改善箇所説明図

ボディコントロールモジュール

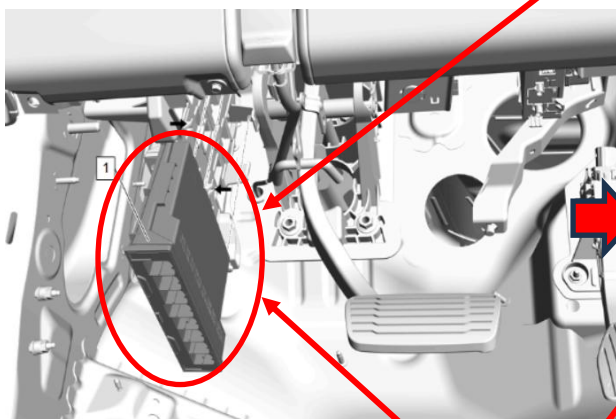
は、プログラムを修正する箇所を示す。

ボディーコントロールモジュールにおいて、設計検討が不十分なため、プログラムに不備がある。そのため、ヘッドランプコントロールモジュールとの通信が途絶えた場合、警告メッセージが出ないため、保安基準に適合しない。

全車両、ボディーコントロールモジュールのソフトウェアを対策プログラムに書き換える。
